## UNECE Softwareupdate - Allgemeine Diagnoseanforderungen - Errata CRC

Fehlerverzeichnis zum F-LAH UNECE-SU v1.2 und deren Korrektur

**Technische Entwicklung, Querschnittslastenheft: LAH.DUM.905.E - Errata CRC**

<b>Erstausgabe</b>	07.04.2021
<b>Änderungsstand</b>	10.06.2021
<b>Lastenheftversion</b>	1.0
<b>Baseline</b>	4.6 ( )

**Abbildung 3-1 Entscheidungsbaum RID 0x0544**

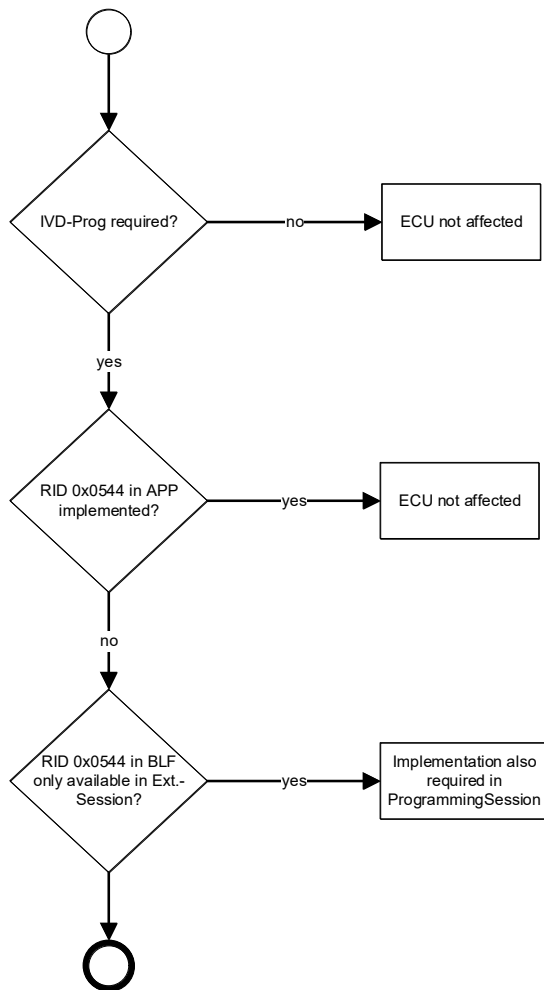
Die Routine "0x0544-Verify\_partial\_software\_checksum" muss im Bootloader auch in der "ECUProgrammingSession (0x02)" verfügbar sein.

Abweichend zu Dokument /6/ und Dokument /2/ muss die Routine "0x0544-Verify\_partial\_software\_checksum" in der Applikation in der "DefaultSession (0x01)" und in der "ExtendedSession (0x03)" zur Verfügung stehen. Im Bootloader muss die Routine "0x0544-Verify\_partial\_software\_checksum" in der "ExtendedSession (0x03)" zur Verfügung stehen.

Abweichend zu Dokument /6/ und Dokument /2/ muss die Routine "0x544-Verify\_partial-software\_checksum" in der Applikation in der "DefaultSession (0x01)" und in der "ExtendedSession (0x03)" zur Verfügung stehen. Im Bootloader muss die Routine "0x0544-Verify\_partial\_software\_checksum" in der "ExtendedSession (0x03)" **und der ECUProgrammingSession (0x02)** zur Verfügung stehen.
